N/Réf. : **SBK30001\_702\_PREA**      **SCHAERBEEK. Parc Josaphat**  
Gest. : **TB**      (= Site classé)  
V/Réf. : **2264-0001/77/2022-517PU**      **Avis préalable : Plan de Gestion de l'Eau**  
Corr: **Thomas Bogaert**      **Demande de BUP – DPC / BUP – DU du 23/12/2022**

**Avis de principe de la CRMS**

Schéma des nouvelles connexions entre ruisseaux et étangs  
Images tirées du dossier.

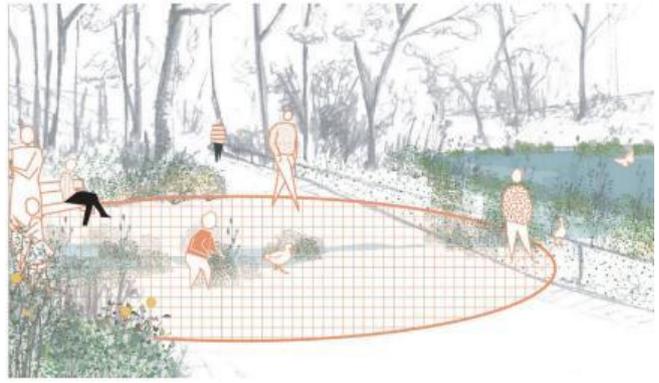
- la CRMS craint que les différentes opérations à court terme ne permettent pas de garantir un débit suffisant dans le ruisseau. Les différentes connexions avec les étangs doivent se faire à une hauteur telle que le débit du ruisseau atteigne un certain niveau avant de se déverser dans les étangs et afin de permettre l'écoulement de l'eau tout au long de l'année. A propos du curage des étangs, la CRMS s'interroge sur le traitement réservé aux boues de récupération.

- la CRMS ne s'oppose pas au principe de l'installation de caillebotis en aval du ruisseau, au-dessus du jardin de pluie pour autant que la présence de ce type de dispositifs reste ponctuelle, limitée et discrète visuellement. Des solutions alternatives pourraient être envisagées et étudiées en fonction des localisations diverses afin de modérer l'actuelle proposition.

Schéma du circuit de la nouvelle cascade  
Images tirées du dossier.

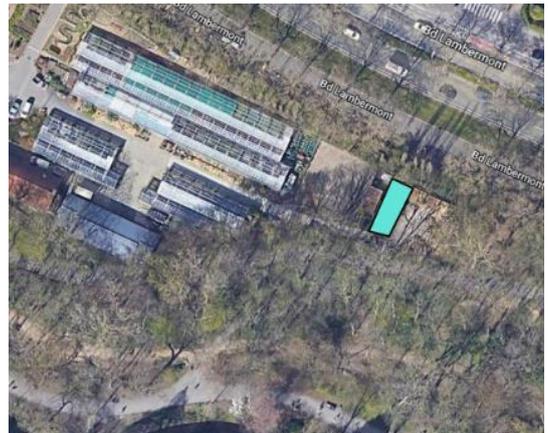
- En ce qui concerne la proposition qui vise à recréer un circuit plus court pour relier le deuxième étang à la cascade, la CRMS craint qu'elle ne suffise pour assurer la circulation d'eau dans les étangs bas. Ne serait-il pas plus efficace de prévoir deux plus petits systèmes de pompage? Elle suggère d'étudier cette piste.

*Schéma de principe d'une connexion avec la friche Josaphat. Image tirée du dossier.*

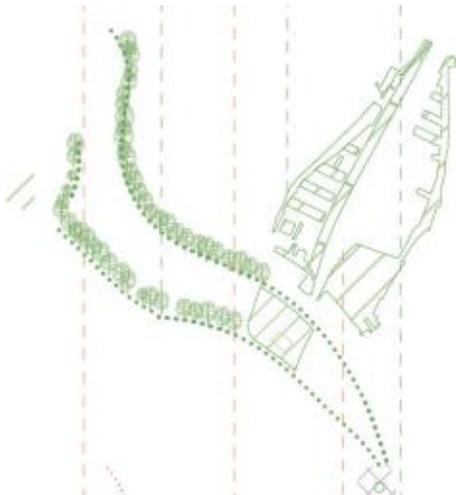
- Enfin, en ce qui concerne les mesures envisagées sur le long terme, la Commission plaide, de manière générale, pour le principe de retenir au maximum les eaux sur les sites mêmes. Ainsi, la proposition de créer une connexion entre le projet et la friche Josaphat risque de créer un afflux des eaux dans le parc Josaphat à des moments de forte intensité et de créer ainsi des risques d'inondations. Cette proposition devrait donc être étudiée plus en détail intégrant une objectivation des risques.
